# DEMANDE D'AUTORISATION D'OUVERTURE D'UNE CARRIÈRE DE MATÉRIAUX ALLUVIONNAIRES

Communes de Reims-la-Brûlée et de Vauclerc (51)

NOTE DE RÉPONSE À L'AVIS DE LA MRAE DU 29/02/2024

# Note de réponse à l'avis de la MRAe Grand Est du 28 février 2024

Figure 8 – interaction avec les servitudes aéronautiques de dégagement

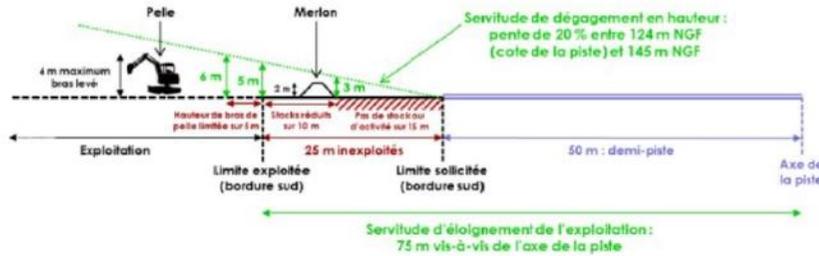
Pour l'Ae les risques principaux liés à l'activité de carrière sont de 2 ordres :

- le risque de non-respect des servitudes aéronautiques (cf figure 8 du présent avis) ;
- le risque routier aux intersections de plusieurs voies de circulation.
